**AUTO N°**

**POR MEDIO DE LA CUAL NO SE ACOGEN LOS DISEÑOS DE LA OBRA DE CAPTACION Y CONTROL DE CAUDAL Y SE ADOPTAN OTRAS DETERMINACIONES.**

**LA SUBDIRECTORA (E) DE RECURSOS NATURALES DE LA CORPORACIÓN AUTÓNOMA REGIONAL DE LAS CUENCAS DE LOS RÍOS NEGRO-NARE "CORNARE", EN USO DE SUS ATRIBUCIONES LEGALES Y DELEGATARIAS Y**

- Fuente Las Peñas

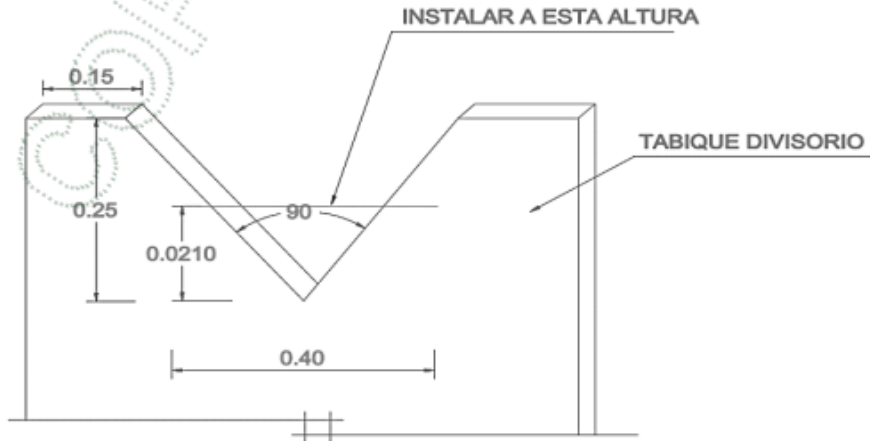
Con la fórmula propuesta anteriormente, se calcula la altura del vertedero triangular de 90°, donde:

- Q (m3/s)= 0,002245
- ∅ = 90 °
- Cd = 0,593
- Tan(∅ / 2) = 1

$$Q = 1,4 \times h^{5/2}$$

Con esto, se puede determinar una altura de la lámina de agua h=0.076m, con la cual se garantiza un caudal igual al otorgado por la Corporación de 2.245 L/s para la fuente Las Peñas. Adicionalmente, se halló la altura máxima del vertedero, con la siguiente fórmula:

$$h_{max} = [ 73 \times ( 1.3Q_s ) / b ]^{2/3}$$

Se obtiene una altura máxima de  $h_{max} = 2.1 \text{ cm}$ , para el siguiente diseño:

- Fuente La Antena

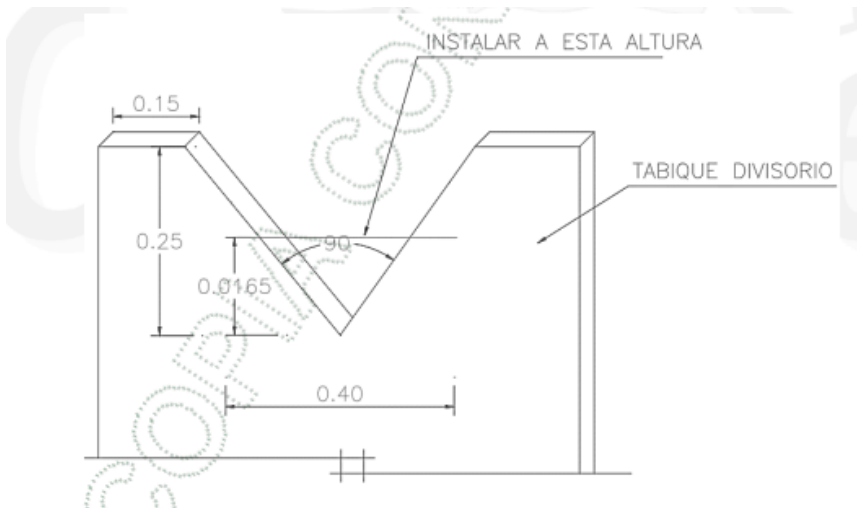
Se presentó un diseño de control de caudal para la fuente Las Peñas, donde se adopta un vertedero triangular con ángulo de  $90^\circ$ , utilizando la fórmula propuesta, donde:

$$Q \text{ (m}^3\text{/s)} = 0,001567$$

$$Q = 1,4 \times h^{5/2}$$

Con esto se obtiene una altura de la lámina de agua  $h = 0.066\text{m}$ , la cual garantiza un caudal de  $1.567\text{L/s}$ , siendo igual al otorgado para la fuente La Antena. Adicionalmente, se halló la altura máxima del vertedero, con la siguiente fórmula:

$$h_{max} = [ 73 \times ( 1.3Q_s ) / b ]^{2/3}$$

Se obtiene una altura máxima de  $h_{max} = 1.65 \text{ cm}$ , para el siguiente diseño:

● Fuente Agua Bonita

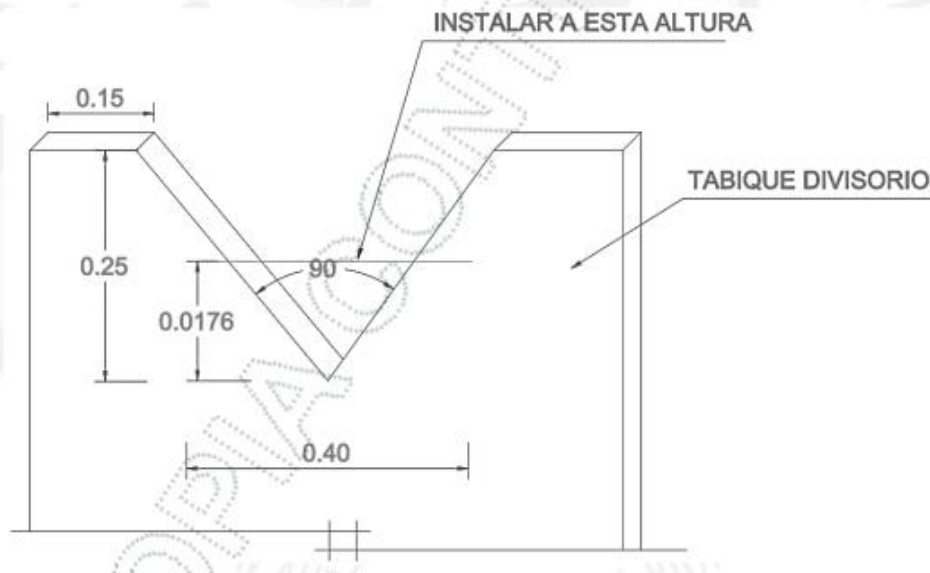
Se presentó un diseño de control de caudal donde se adopta un vertedero triangular con ángulo de 90°, con la fórmula propuesta, donde:

$Q \text{ (m}^3\text{/s)} = 0,001724$   
 $\emptyset = 90^\circ$   
 $Cd = 0,593$   
 $\text{Tan}(\emptyset / 2) = 1$

$$Q = 1,4 \times h^{5/2}$$

Con esto, se puede determinar una altura de la lámina de agua  $h = 0,069$ , con la cual se garantiza un caudal igual al otorgado por la Corporación de 1,724 L/s para la fuente Agua Bonita. Adicionalmente, se halló la altura máxima del vertedero, con la siguiente fórmula:

$$h_{max} = [ 73 \times ( 1.3Q_s ) / b ]^{2/3}$$

Se obtiene una altura máxima de  $h_{max} = 1.76 \text{ cm}$ , para el siguiente diseño:

• Fuente Nutrias:

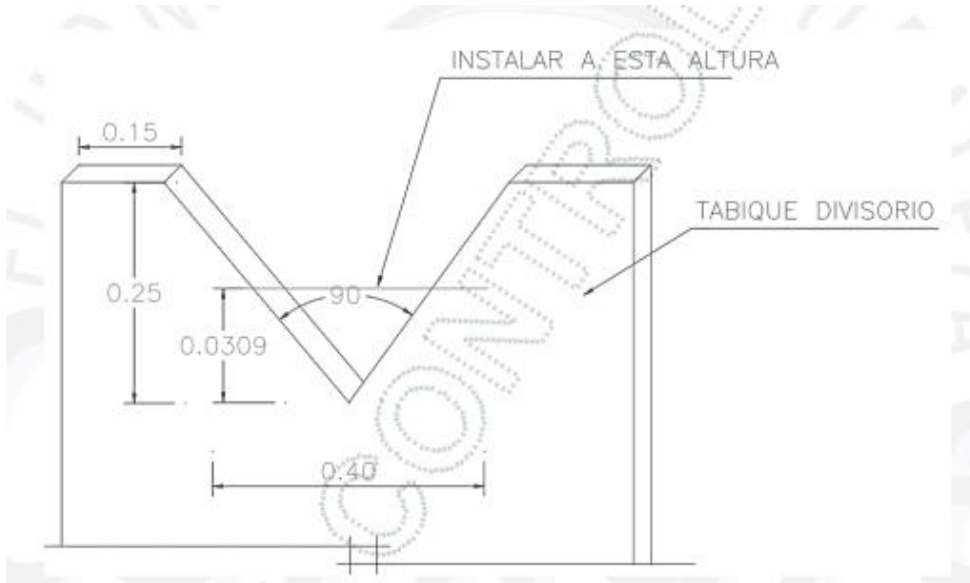
Se presentó un diseño de control de caudal donde se adopta un vertedero triangular con ángulo de  $90^\circ$ , utilizando la fórmula propuesta, donde:

$$Q \text{ (m}^3\text{/s)} = 0,004$$

$$Q = 1,4 \times h^{5/2}$$

Se obtiene una altura de la lámina de agua  $h = 0.09602 \text{ m}$  para un caudal de captación de  $4 \text{ L/s}$ , siendo este igual al caudal otorgado por la Corporación para la captación de la fuente Nutrias. Adicionalmente, se halló la altura máxima del vertedero, con la siguiente fórmula:

$$h_{max} = [ 73 \times ( 1.3Q_s ) / b ]^{2/3}$$

Se obtiene una altura máxima de  $h_{max} = 3.09 \text{ cm}$ , para el siguiente diseño:
